汕尾市区四马路（含建设路西段）市政工程项目道路红线调整方案公示图

项 目 名 称	汕尾市区四马路（含建设路西段）市政工程	图 名	四马路（含建设路西段）红线调整方案公示图	图 号	DL-01	日 期	2020.12.08
---------	---------------------	-----	----------------------	-----	-------	-----	------------

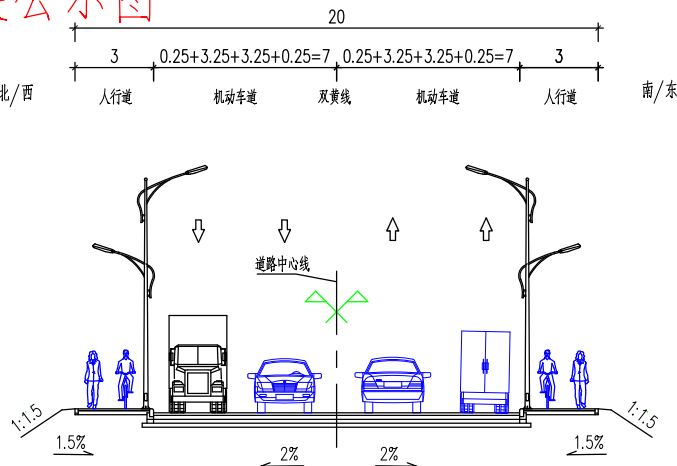
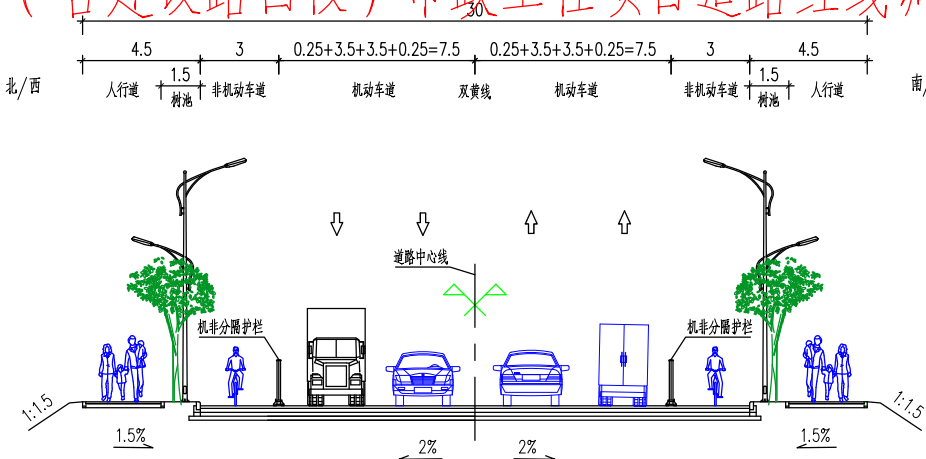
- 说明：
- 1、根据汕尾市城区人民政府意见，建议将市区友谊路东段（凤苑路）纳入本项目建设范围，同时还要考虑保护地方文化，对佛祖宫及古树等予以保护。此外根据现场踏勘，原规划线位涉及拆迁量较大，且需拆除凤翔学校。针对以上情况对线位进行了调整，**原规划红线拆迁43514m²**，**庙宇2座**，**优化后红线拆迁36555m²**。拆迁减少6959m²且保护了庙宇。
 - 2、考虑四马路（建设路以西段）现状路面病害较多，且为雨污合流管，该段纳入本项目一并改造。
 - 3、红线调整后，道路等级、功能和道路标准横断面组成未发生变化。
 - 4、红线调整后增加了四马路（建设路以西段）以及各相交道路，占地面积增加。**原规划红线占地面积3.676公顷，优化后红线占地面积5.231公顷**，优化后占地面积增加1.555公顷。
 - 5、征地拆迁面积具体以城区政府实际统计数据为准。
